Oggetto: AGGIORNAMENTO PEBA

proposte e suggerimenti

Premesso che in data 27 agosto 2018 si è avuto un incontro pubblico sul Peba e che nella stessa sede è pervenuta n. 1 "proposta integrativa" da parte della FIDAS di Ugento, che ad ogni buon modo, allego alla presente.

SUPERAMENTO BARRIERE ARCHITETTONICHE

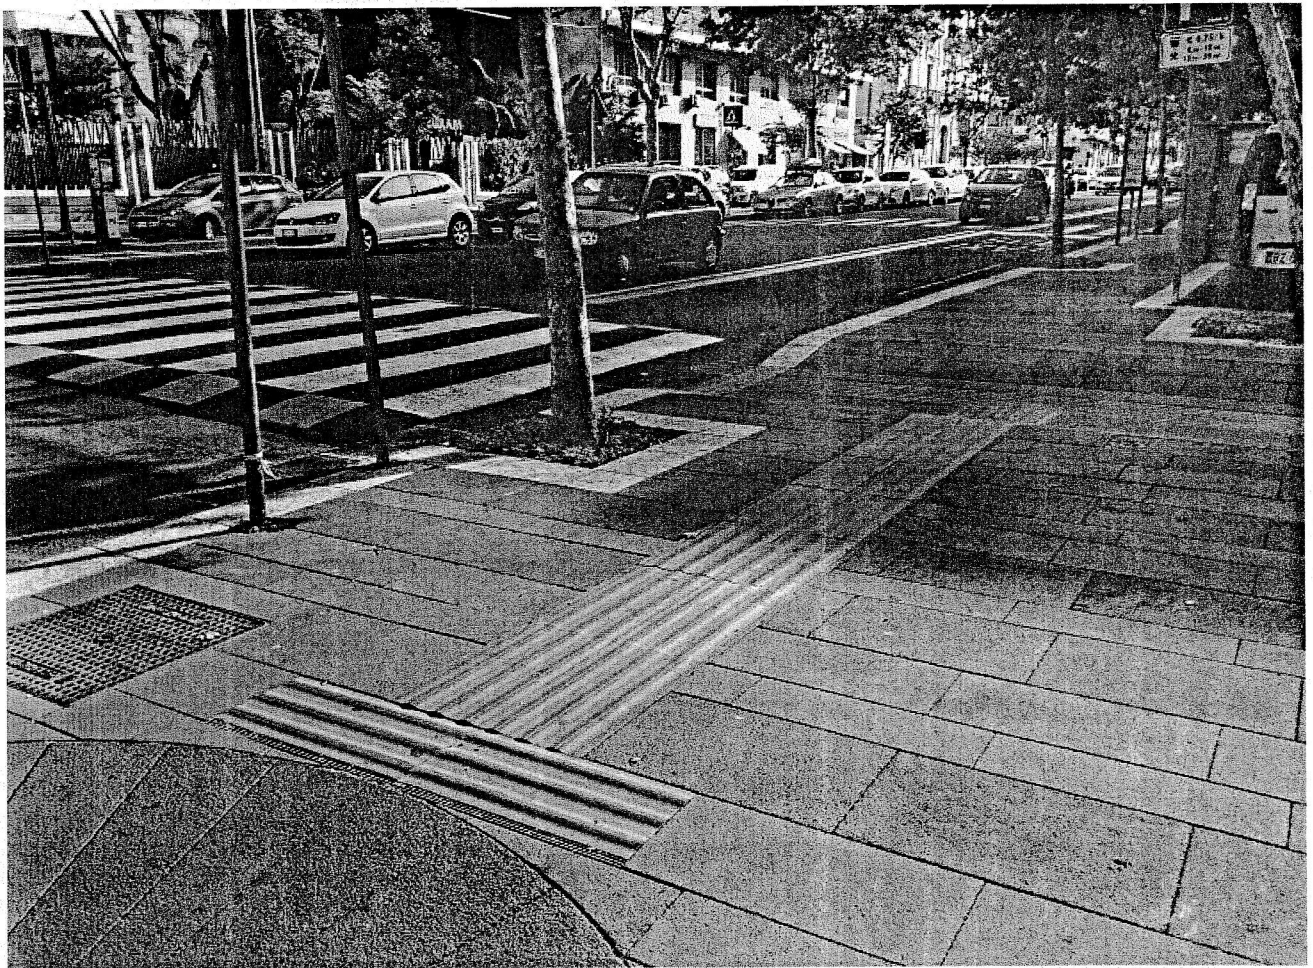
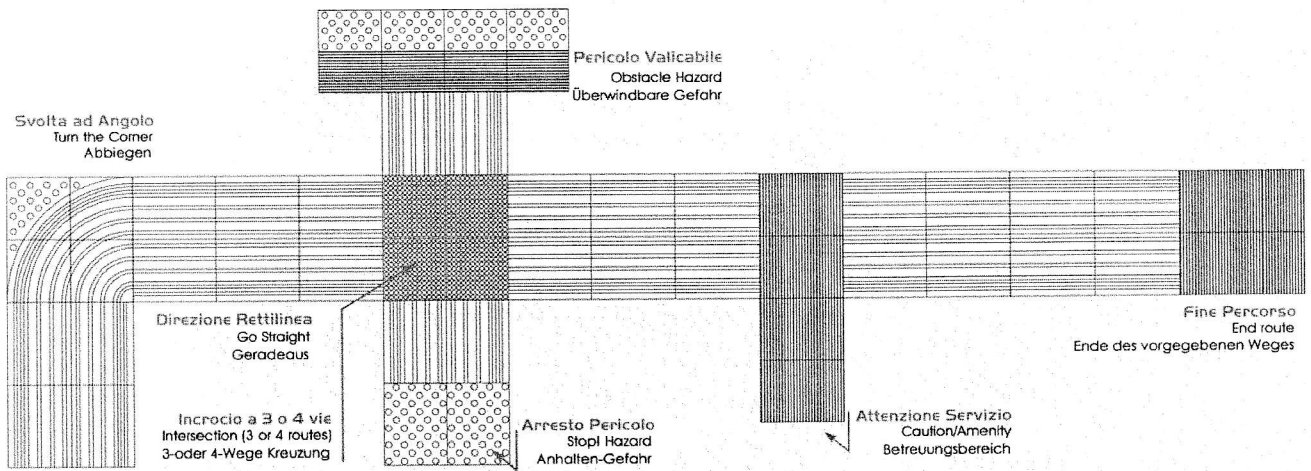
1) DISPOSITIVI MOBILI REGOLABILI PER IL SUPERAMENTO DELLE SOGLIE DI ACCESSO AI LOCALI PUBBLICI (Associazioni, Chiese, Enti)

Pedane amovibili, trasportabili e adattabili da tenere

presso la Sede Comunale o quella della Pro-loco a servizio delle Associazioni (in maniera permanente o al bisogno)

2) CARTELLONISTICA BRAILLE PER I PRINCIPALI MONUMENTI E SEDI

3) MAPPA BRAILLE DELLA CITTÀ DI UGENTO

4) **TOTEM AUDIO VISIVO** da posizionare in prossimità della sede municipale o presso lo IAT con la spiegazione dei vari percorsi di "accesso facilitato" ai principali monumenti con comandi vocali e touch-screen.

Indicazione delle varie sedi delle Associazioni locali, dove trovare assistenza per i disabili e tutti i contatti principali.

5) PERCORSO DISABILI VIA MESSAPICA, P.ZZA COLOSSO E PIAZZA SAN VINCENZO

Formazione di un percorso con la eliminazione permanente di barriere architettoniche nei principali spazi pubblici, provvisto di segnaletica tattile e semafori audio (SISTEMA LOGES)

R1) L'utilizzo dei sistemi amovibili, trasportabili e adattabili da tenere a disposizione nelle stesse sedi associative dovrebbe rappresentare l'ultima delle soluzioni da prendere in considerazione solo quando non esiste la possibilità di abbattere la barriera fisica in esame. Tenendo in debito conto che l'obiettivo del Peba è quello di evidenziare la criticità architettonica e di darne un costo di massima, bisognerà comunque considerare anche questa estrema ipotesi come "accettabile" pertanto il Peba sarà integrato con la previsione di un maggior costo dovuto alla applicazione di questi ausili lì dove dovessero essere indispensabili.

R2-3-4) Per rendere sempre di più una città accessibile anche a livello sensoriale a tutti sarebbe auspicabile programmare sia l'installazione di una cartellonistica Braille sia di mappe sia di totem audiovisivi, in prossimità delle sedi pubbliche principali e monumenti principali, pertanto il PEBA sarà integrato con detta previsione regolamentare e di costo;

R5) nella redazione del Peba ed in particolare nelle schede di tipo Bi riguardanti il "Percorso urbano", sono stati presi in considerazione vari percorsi su tutto il territorio di Ugento-Gemini-Marine.
